ESTADO DO RIO GRANDE DO SUL  
SECRETARIA DOS TRANSPORTES  
**DEPARTAMENTO AEROPORTUÁRIO**  
Av. Borges de Medeiros 1501, 11º andar  
Porto Alegre - RS | CEP 90119-900  
Tel.: 51 3288-5378 | e-mail: [dap@transportes.rs.gov.br](mailto:dap@transportes.rs.gov.br)

Esclarecimentos RDC 001/2018 – Perguntas e Respostas (2)

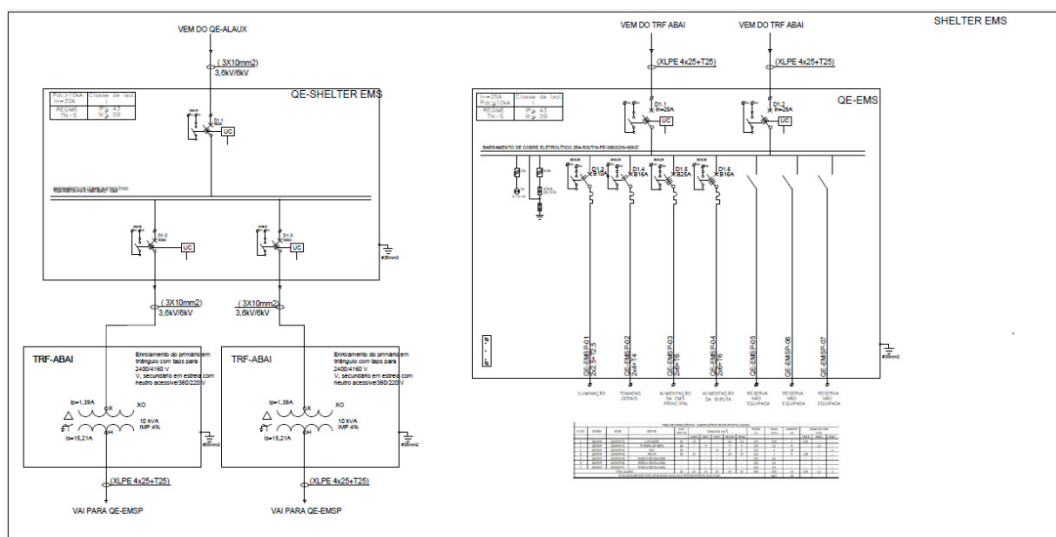
**81. Para o item 5.5.1.1 Estação meteorológica classe III da “Planilha Elétrica Externa”, o mesmo está pedindo duas estações meteorológicas para licitação. Existe a real necessidade de duas estações para o pleno funcionamento do aeroporto? Existe uma possibilidade de uma estação meteorológica classe III com uma segunda estação medindo apenas vento na cabeceira secundária da pista, devido a condições topográficas e meteorológicas diferenciadas de uma cabeceira para outra.**

**82. Para o mesmo item em questão 5.5.1.1, ele cita além da descrição da EMS “+ Shelter de alimentação elétrica para EMS, com todos os seus equipamentos (nomeadamente: subestação abaixadora de tensão, quadros elétricos e no-break), incluindo todas as interligações e acessórios, conforme indicado nas peças gráficas e no CE do anteprojeto.”. Para este item compreendemos que devem ser inseridos os itens contidos no arquivo “AER PASSO FUNDO-RS-GRL-AP-RVT-001-03 - Folha - 09 - DIAGRAMAS UNIFILARES 2-3”, conforme ilustração abaixo:**

a) Além dos painéis "QE-SHELTER EMS", "QE-EMS" e os DOIS transformadores "TRF-ABAI", devemos considerar todos esses alimentadores de média e baixa tensão e suas interligações no item 5.5.1.1? Pois na planilha de quantitativos os mesmos não constam.

b) Para a quantificação existem desenhos e/ou informações para confirmarmos distâncias dos mesmos?

**Resposta:** De fato o quantitativo da EMS-3 está equivocado, devendo ser ajustado o seu quantitativo na planilha orçamentária de 2 (dois) para 1 (um). Essa redução no quantitativo decresce o valor do orçamento em R\$ 1.133.452,76. Esclarecemos que o sistema EMS-3 é composto de dois sítios (primário e secundário), prevendo instalação de equipamentos nas duas cabeceiras, conforme pode ser verificado no Memorial Descritivo, item 5.9.1.6.

**Resposta:** Sim, sua compreensão está correta. Todos os itens do arquivo **"AER PASSO FUNDO-RS-GRL-AP-RVT-001-03 - Folha - 09 - DIAGRAMAS UNIFILARES 2-3"** estão inseridos no item do orçamento **5.5.1.1**.

**Resposta:** Sim. A licitante deve considerar todos esses alimentadores de média e baixa tensão e suas interligações no item 5.5.1.1. Quanto aos quantitativos que não constam da planilha, lembramos que trata-se de um anteprojeto, cujo orçamento foi elaborado de forma paramétrica. Os quantitativos exatos de cada material será fornecido por ocasião da elaboração do projeto básico e executivo. Todos os alimentadores e interligações estão inseridos no item 5.5.1.1.

**Resposta:** As distâncias são mínimas pois o shelter está posicionado ao lado da EMS conforme documentos **AER PASSO FUNDO-RS- GRL-AP-RVT-001-03** Folha 1 e Folha 2 da implantação geral do aeroporto. Por tratar-se de anteprojeto, não há detalhamento para determinar a quantificação exata. O detalhamento será realizado por ocasião da elaboração do projeto básico e executivo.
